**SAUVEGARDE
PROTECTION
DE LA CORNICHE NAZAIRIENNE
ET DE SON ENVIRONNEMENT**

Saint-Nazaire, le 24 septembre 2020

Objet : Enquête publique sur la DAE du 04/07/2019 « Régularisation de la ligne de traitement de surface et de peinture », émise par la SA RABAS PROTEC ;

Pièce 1

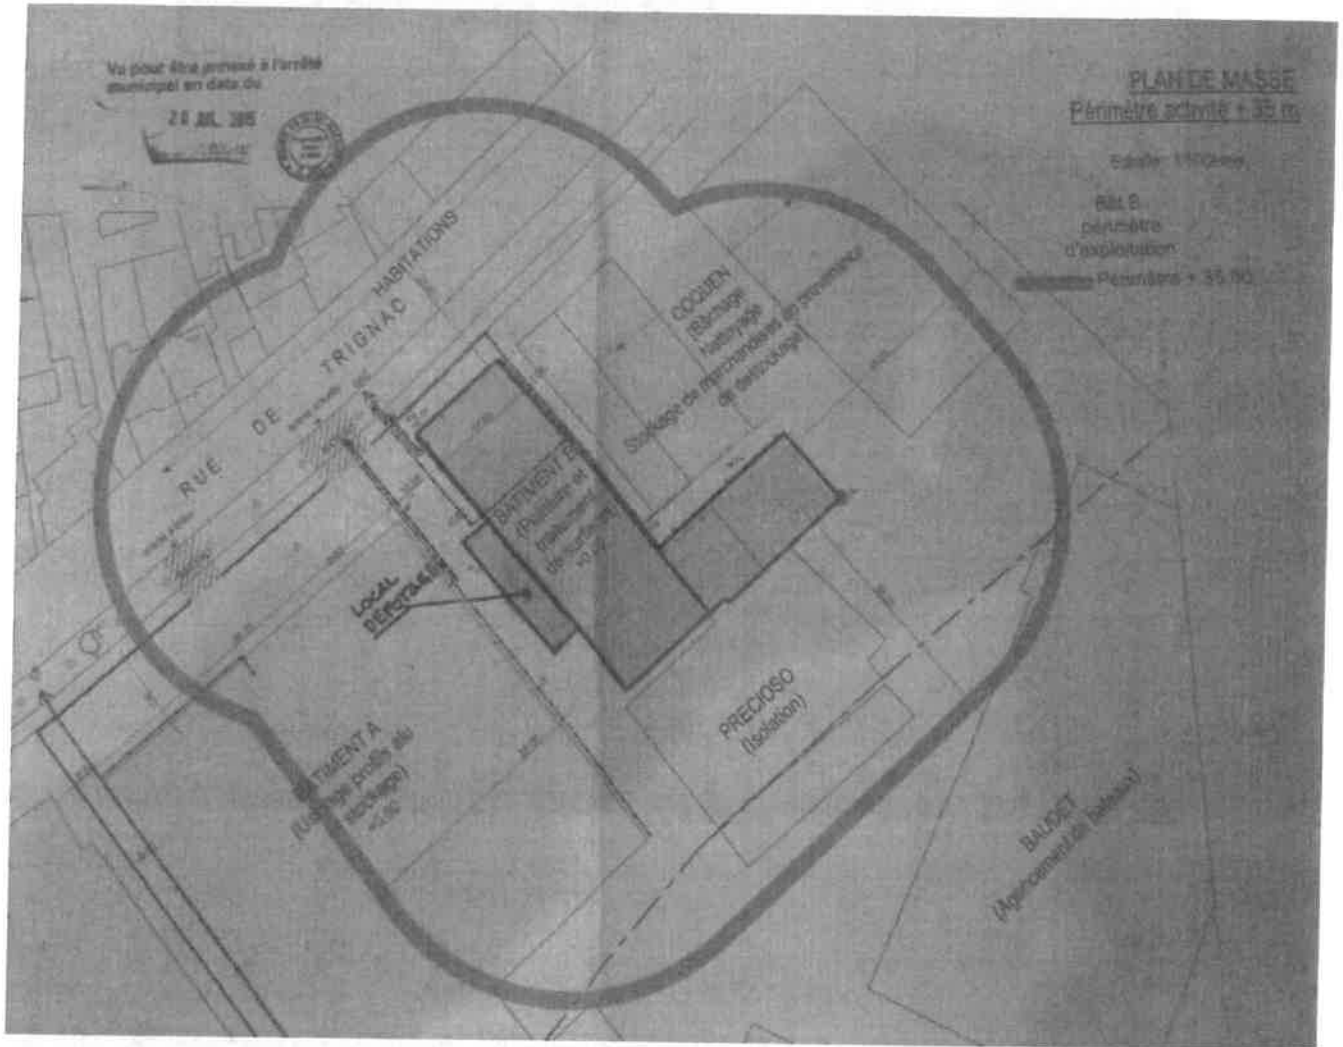
1. Sur les figures :
 - Les figures 1 (Page 14), 3 (Page 21), 14 (Page 53) ne montrent pas le bâtiment supplémentaire, objet du PC 044 184 14T1026 M01 de juillet 2015. Voir pièce jointe 1.
 - Par contre la figure 13 (Page 50) et celle page 51 montrent bien un local mais qui ne correspond pas à l'emplacement de la demande de permis de construire. Voir pièce jointe 1.

2. **Chapitre 2.1.2** : « Localisation » :
Remarque :
 La figure 1 n'est pas conforme au PC 044 184 14T1026 M01 de juillet 2015. Voir pièce jointe 1
3. **Chapitre 2.1.5.2** : « Usages des eaux dans la zone d'étude et ses abords » :
Remarque :
 Il est fait référence à une annexe 22 qui n'existe pas dans le document qui recense les annexes sur le site internet de la Préfecture. L'annexe 22 n'existe pas dans le dossier pour pouvoir consulter les résultats d'analyses. Pourquoi ?

Conclusion : Une harmonisation de la documentation est nécessaire et ainsi qu'une mise à jour.
2. Nous notons en préliminaire page 8 : « Aucune concertation préalable au dépôt du dossier de demande d'autorisation d'exploiter une ICPE n'a été réalisée »
Compte tenu du fait que l'association des riverains de la SAS RABAS PROTEC est membre de la Commission de suivi du site, pourquoi ne pas avoir organisé au moins une instance de concertation ?
3. Page 15 La remarque faisant référence à l'annexe 21 (Audit de conformité) est nulle et non avenue car l'annexe 21 non seulement est obsolète mais provoque une belle confusion avec le document intitulé PJ N°1-1904E14Q5038_RABAS PROTEC_Audit de conformités_v4.
4. Chapitre 2.1 Page 20 : « Implantation de l'établissement », il est noté que la proximité de l'entreprise est constituée à l'ouest par de l'habitat ».

Pièce 2

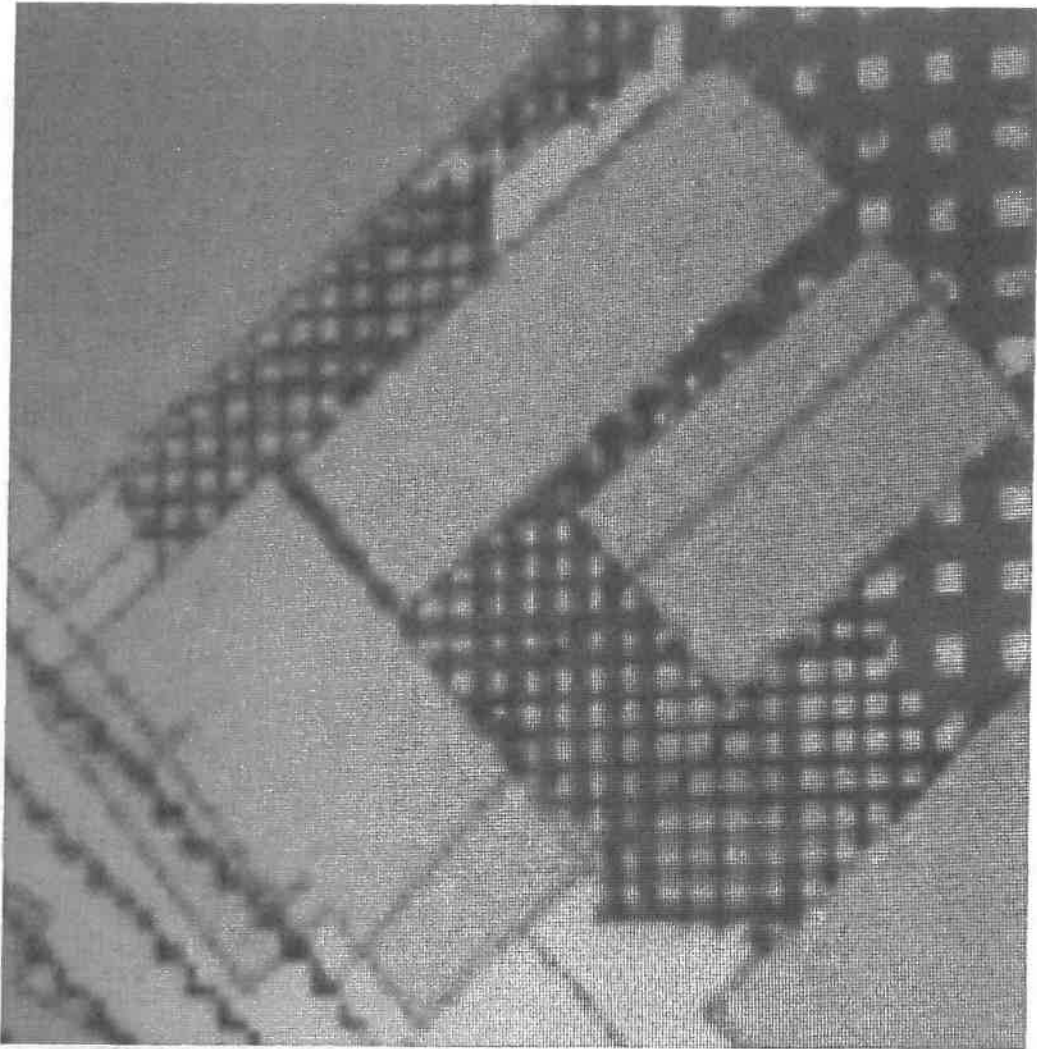
4. **Chapitre 2.1.6.5** : « Risque d'inondation » :
Remarque
 Le PAPI Carene n'a pas été approuvé le 26/05/2015 mais « Labellisé » par le Comité de Bassin le 09/07/2015.
 Le PPRL approuvé le 13/07/2016 montre que les parcelles sont en zone inondable pour Xynthia + 60 (Voir pièce jointe n°2)
